敦賀発電所敷地内破碎帯 規制委有識者会合評価書の概要

有識者会合評価書:2013.5.22

有識者会合評価書:2015.3.25

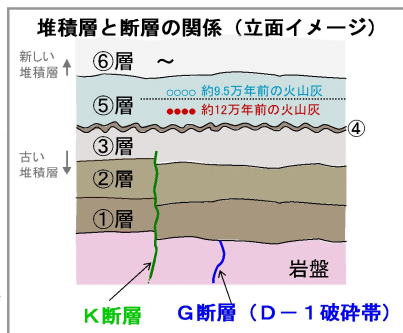
- ・K断層は③層をずらしているが、⑤層はずれが達していない
- ・⑤層下部の火山灰が少なく信頼性が相当低く、後期更新世の地層であることが否定できない
- ・礫の風化の程度から、③層と⑤層は堆積時期に差がない
- ・③層は後期更新世の地層であることが否定できない

- ・K断層は、少なくとも基盤から③層までを明瞭に変位させている。③層については、粗粒・不均質な堆積物から構成されており、もとの堆積構造も明確ではないため、最新活動時期の層準を確定し活動性を判断する基準としては適当ではない。
- ・その上位の⑤層下部はK断層の変形ゾーン全体を覆っていないことから、同層をもってK断層の活動性を判断し否定することはできない。
